Optische Unterschiede bei Spannrollen für VAG

Stand 11.2009

INA 0046

Bild 1: Verbesserte Beschichtung der Laufbahn - hier exemplarisch dargestellt an der Artikel-Nr. 531 0524 30

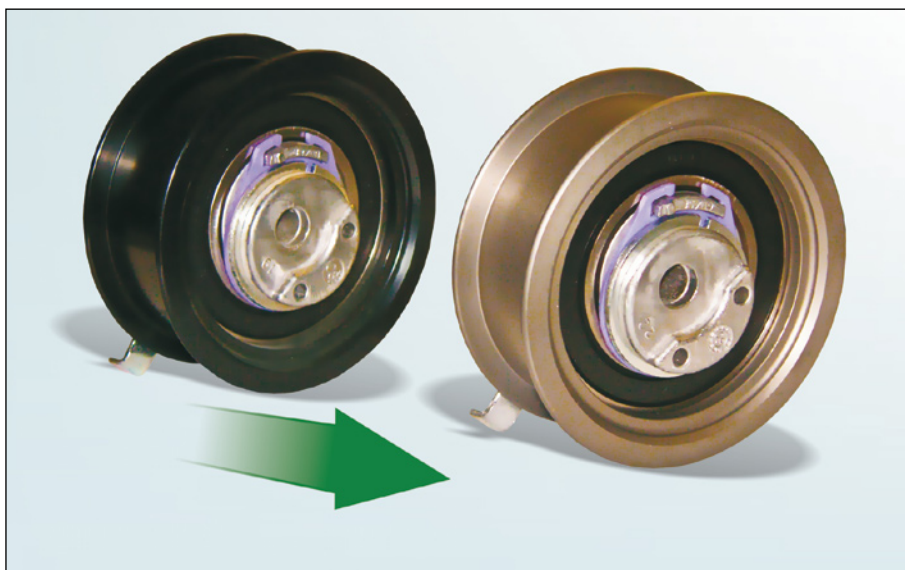
Im Rahmen der ständigen Weiterentwicklung unserer Produkte wurde bei den aufgeführten Spannrollen die Beschichtung der Laufscheiben geändert. Die neue Oberfläche besitzt gegenüber der alten eine höhere Beständigkeit.

In der Übergangsphase kann es zu Mischbeständen der beiden Ausführungen kommen. Beide Versionen erfüllen die technischen Spezifikationen und können uneingeschränkt verwendet werden.
